改善箇所説明図

基準不適合発生箇所

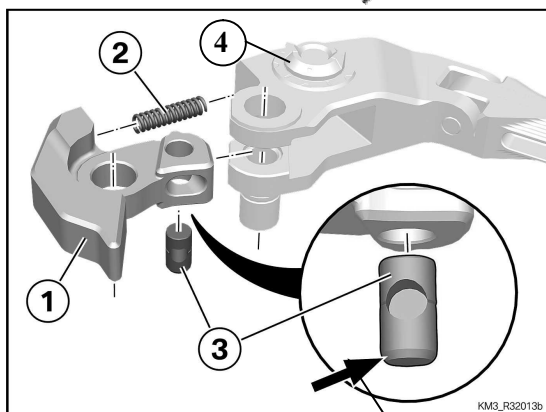
フライス加工されたブレーキレバーにおいて、マスターシリンダーと接続するブレーキレバー内の制御ピンの寸法精度に不適正なものがある。そのため、ブレーキシステムの圧力調整が不十分になることがあり、最悪の場合、ブレーキレバーの移動量が増加したり、ブレーキのプレッシャーポイントが変動するおそれがある。

全車両、制御ピンを良品と交換する。

識別：ブレーキレバー固定ナットに白色の識別ペイントを塗布する。
